INTEGRAZIONI ALLA DOCUMENTAZIONE PREVISIONALE DI IMPATTO ACUSTICO

RELATIVA AL PROGETTO PER LA REALIZZAZIONE DI MAGAZZINO
PER PRODOTTI FRUTTICOLI UBICATO IN LOCALITÀ PONTENONO
COMUNE DI BRISIGHELLA (RA)

CONVI DI SPADA RENATO Società Agricola
Via Siepi, n.29 – 48013 Brisighella (RA)

Faenza, 07 giugno 2021

PERIODO NOTTURNO

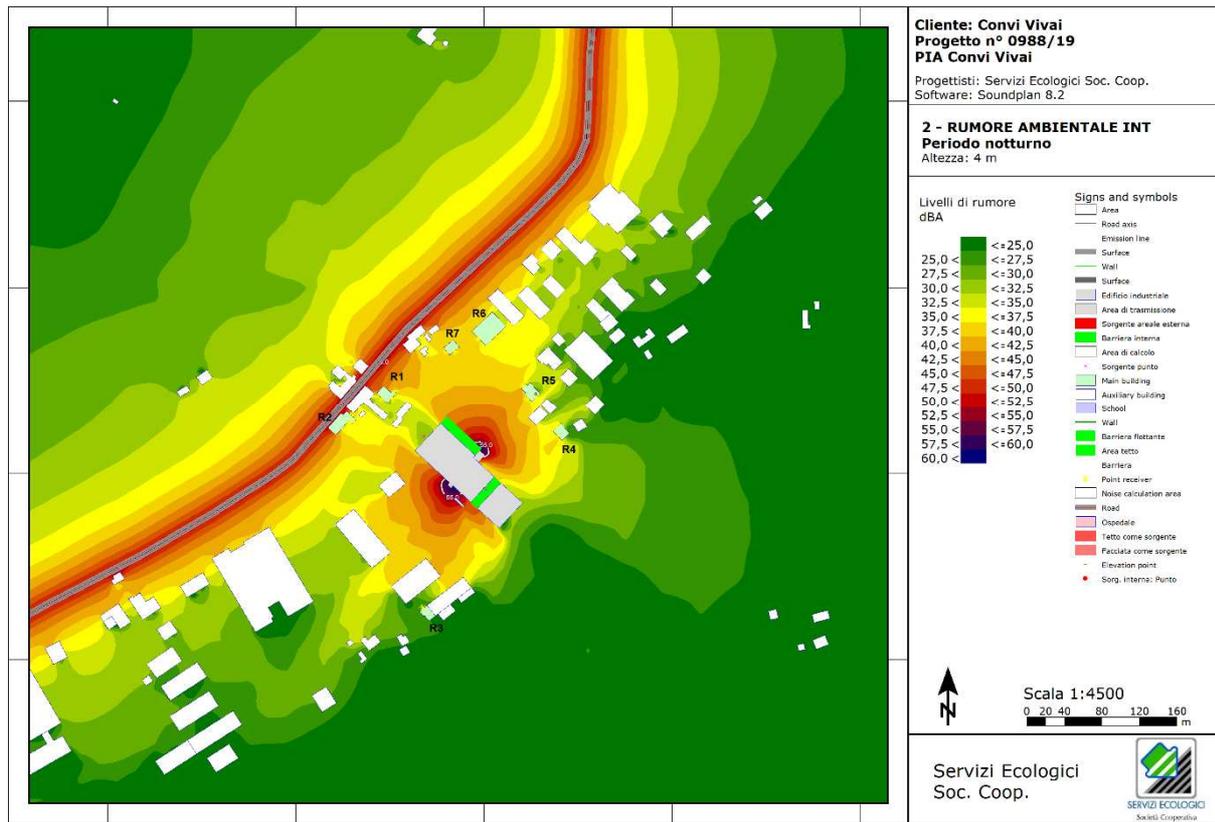
- a) dettagliare dal punto di vista acustico la variante urbanistica. Specificare le destinazioni d'uso relative alla scheda attuale e variata e la compatibilità acustica (clima acustico) delle destinazioni residenziali. Verificare, ai sensi della DGR 2053/2001 "Criteri e condizioni per la classificazione acustica del territorio ai sensi del comma 3 dell'art.2 della L.R. 9 maggio 2001, n. 15", la coerenza della attribuzione della classe acustica prevista dal Piano di classificazione acustica comunale nella situazione attuale e variata. Sovrapporre la planimetria del progetto al piano di classificazione acustica per una più chiara comprensione delle funzioni ammesse in relazione alla classe acustica assegnabile; Nell'ipotesi che il corretto inquadramento urbanistico comporti variante al piano di classificazione acustica comunale, questa dovrà essere presentata e adottata prima dell'ottenimento del permesso di costruire. Si rammenta che la richiesta di variante alla classificazione acustica dovrà comprendere:

Come riportato in tali documenti, l'area Pontenono è stata classificata in Classe IV, i cui limiti assoluti di immissione sono pari a 65 dBA in periodo diurno e 55 dBA in periodo notturno. I calcoli eseguiti mediante modello previsionale Soundplan dimostrano il rispetto di tali limiti ai confini di proprietà, così come riportato nelle mappe di seguito riportate (sono state evidenziate con colorazione bianca le isolee relative ai limiti assoluti previsti).

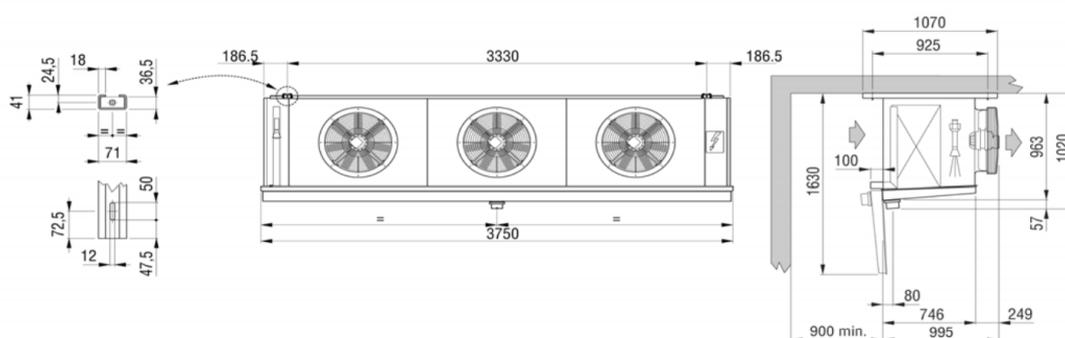
- b) fornire le schede tecniche delle sorgenti sonore per la loro puntuale caratterizzazione;
- c) descrivere la tipologia ed il percorso dei mezzi pesanti che hanno accesso all'area dell'attività; si dovrà indicare in planimetria il loro percorso;

Si riporta di seguito la scheda tecnica relativa agli aerorefrigeratori di progetto (sorgente S2).

La scheda tecnica riporta un livello di pressione sonora pari a 68 dBA @ 3 m di distanza. Dato che tale valore è inferiore a quello riportato nella valutazione presentata, in cui si era indicato che "Al momento non è ancora stata definita marca e modello ma il fornitore ha indicato un livello di pressione sonora pari a 70 dBA @ 5 m di distanza.", si ritiene che le valutazioni previsionale effettuate siano cautelative.
